GRANPOWER5000 モデル280 取扱説明書の追記と修正

平成 10 年 6 月

富士通株式会社

- 5インチ内蔵オプションの搭載条件

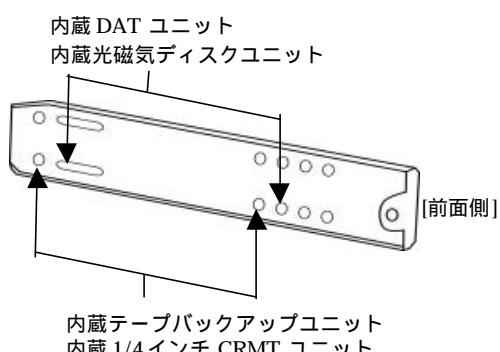
[誤] 内蔵テープバックアップユニット 搭載条件なし

[正] 内蔵テープバックアップユニット ベイ2のみ搭載可能(最大1台)

[ガイドレールのネジ穴位置]

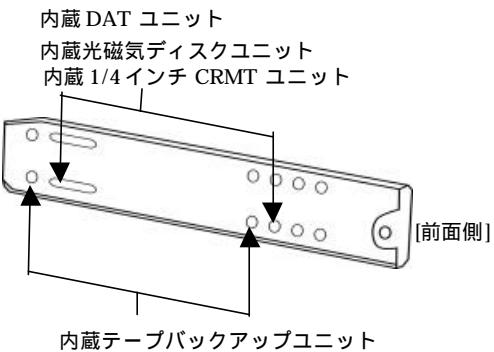
- ガイドレールの取付条件

[誤]

[正]
